関原発第570号
2021年2月4日

高浜発電所原子炉施設保安規定変更認可申請書の補正について

高浜発電所原子炉施設保安規定変更認可申請書の補正内容

別添 高浜発電所原子炉施設保安規定

図3 5-1 過大温度 ΔT 高および過大出力 ΔT 高トリップ設定値制限図
 (1号炉および2号炉)

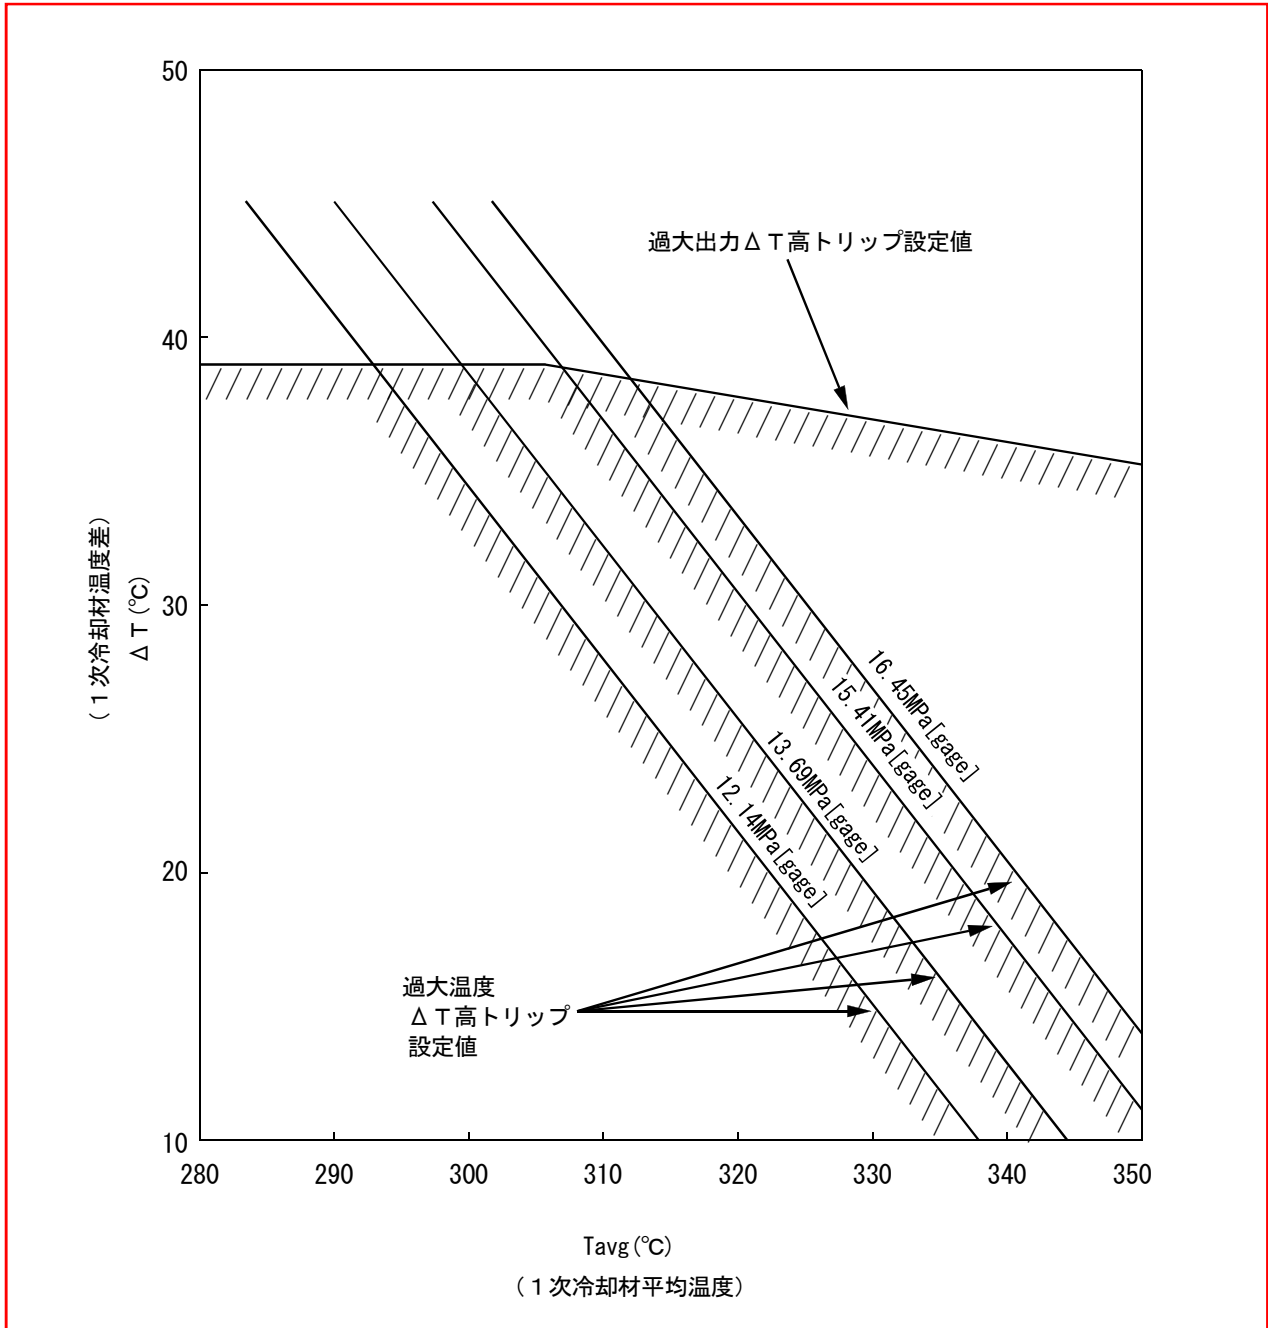
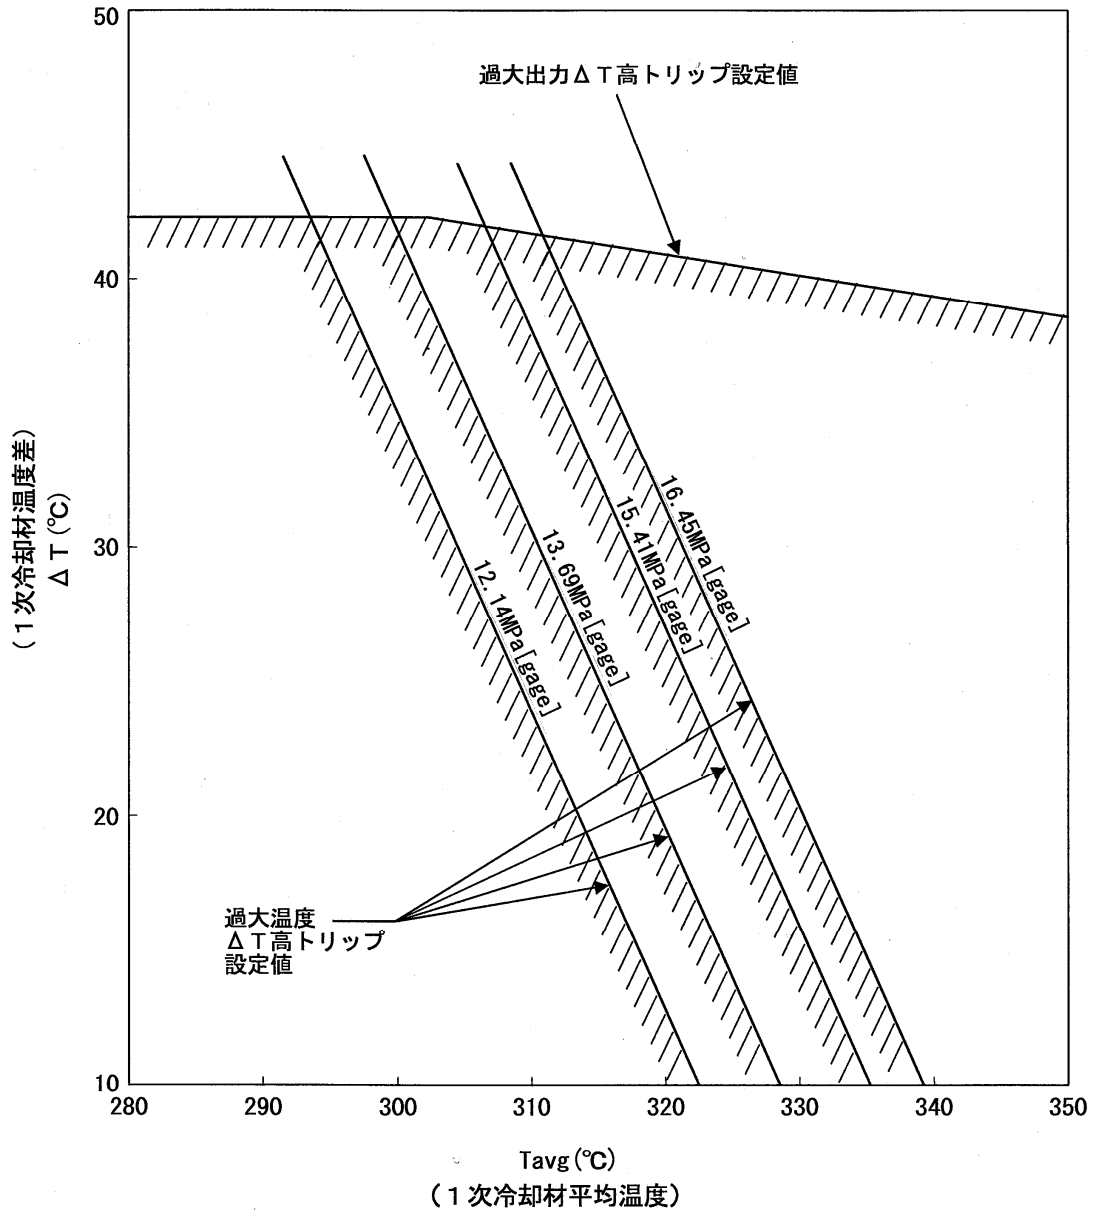
- (3) 1号炉及び2号炉の安全保護系設定値の見直しに伴う変更

1号炉及び2号炉の安全保護回路のデジタル化にあわせ、現在の標準である考え方に基づき安全保護系の設定値の見直しを行う。

具体的には、1号炉及び2号炉の安全保護系設定値について、工事の計画で記載している設定値の考え方（安全上保護すべき値（安全解析使用値など）に安全上の余裕を考慮した値（実設備の計装誤差を含めない値））に基づき見直す。

(1) 当直課長は、モード 1 において、12 時間に 1 回、1 次冷却材温度差、1 次冷却材平均温度および 1 次冷却材圧力が、1 号炉および 2 号炉については図 35-1、3 号炉および 4 号炉については図 35-2 に示す過大温度 ΔT 高および過大出力 ΔT 高トリップ設定値制限図の範囲内にあることを確認する。

図 9 5 燃料貯蔵領域図

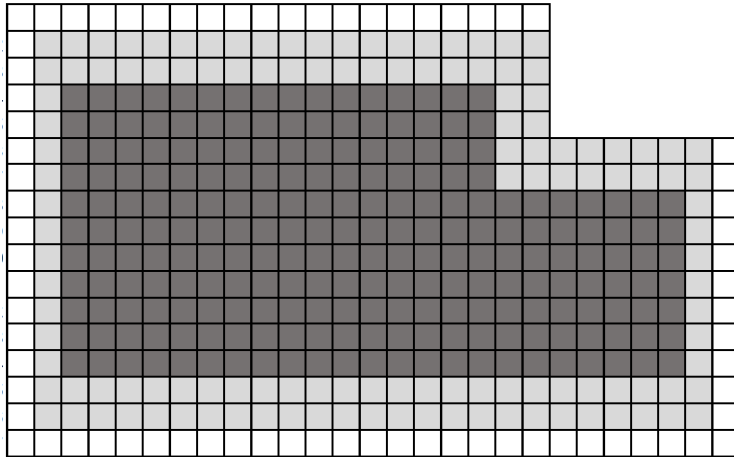
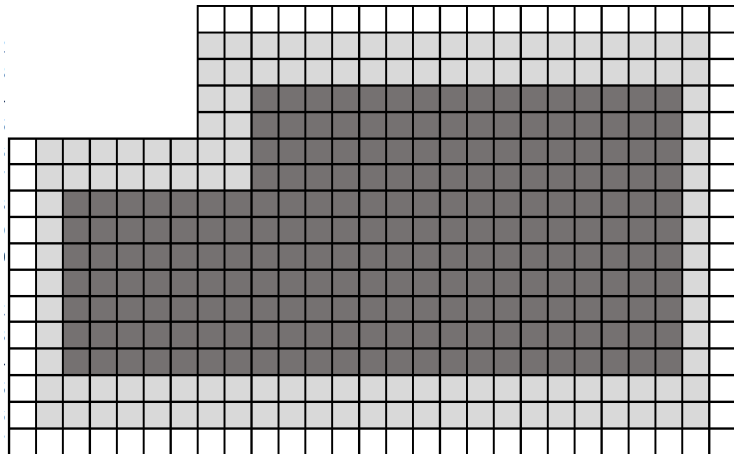
- (5) 1号炉及び2号炉への高燃焼度燃料導入に伴う変更（平成22年4月19日付け平成20・08・12原第33号にて設置変更許可）
1号炉及び2号炉において、燃料集合体最高燃焼度制限を引き上げた高燃焼度燃料（燃料集合体最高燃焼度55,000MWd/t）を導入することに伴い、高燃焼度燃料の運用に係る記載を変更する。
これらに対応するため、高燃焼度燃料導入に関連する保安規定条文の変更を行う。

- (7) 使用済燃料ピットクレーン使用時の吊荷の重量および吊上げ上限高さを管理すること。
 - (8) 使用済燃料ピットに貯蔵する場合は、図95に示す未臨界が維持できることをあらかじめ確認している条件（初期濃縮度、燃焼度、使用済燃料ピット用中性子吸収体の有無および配置）に基づき移動することで、実効増倍率が不確定性を含めて0.98以下となることを確認し、管理すること（1号炉および2号炉のみ）。

図30-1

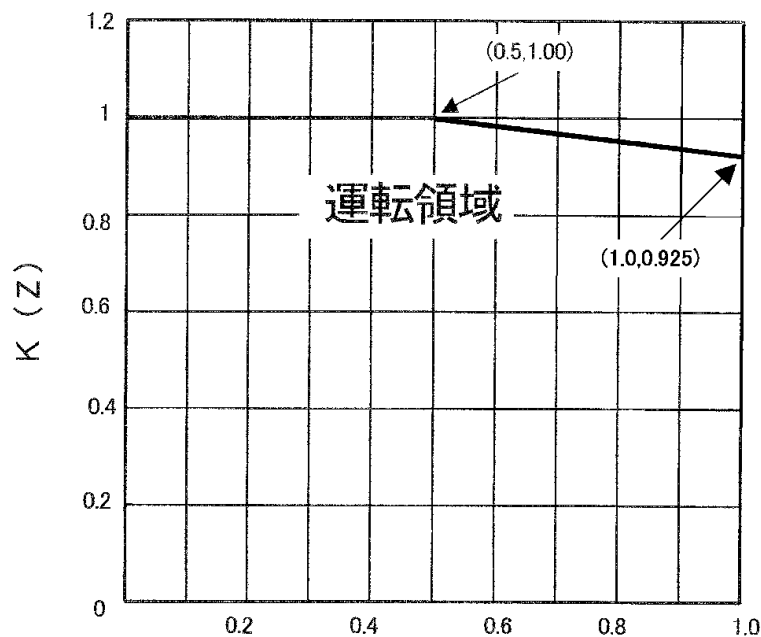
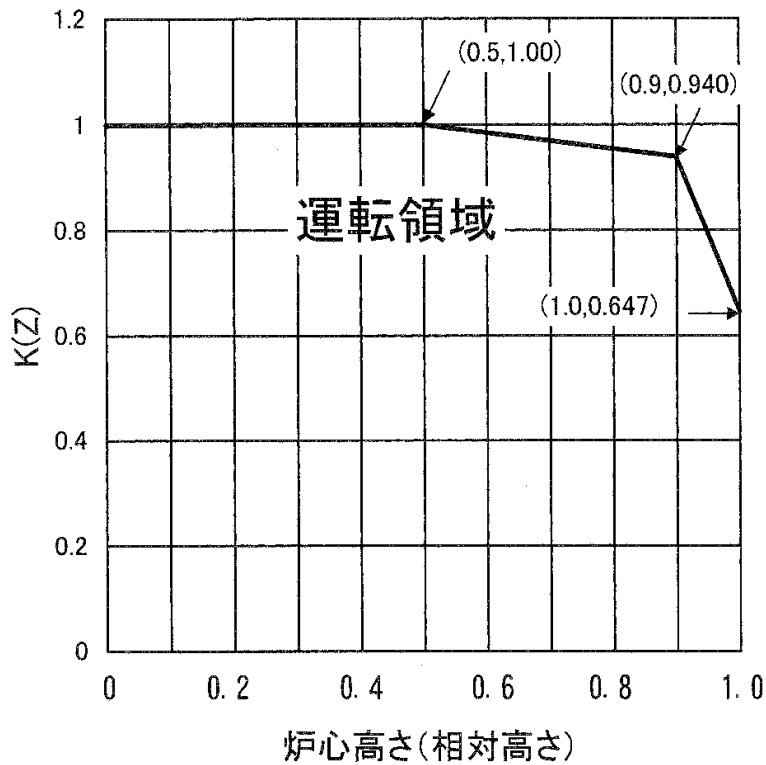
1号炉及び2号炉への高燃焼度燃料導入に伴う変更
(平成22年4月19日付け平成20・08・12原第33号にて設置変更許可)

1号炉及び2号炉において、燃料集合体最高燃焼度制限を引き上げた高燃焼度燃料(燃料集合体最高燃焼度55,000MWd/t)を導入することに伴い、高燃焼度燃料の運用に係る記載を変更する。

1. 1号炉および2号炉のうち高燃焼度（55,000 MWd/t）燃料を装荷する号炉

2. 1号炉および2号炉のうち高燃焼度（55,000 MWd/t）燃料を装荷しない号炉、3号炉および4号炉
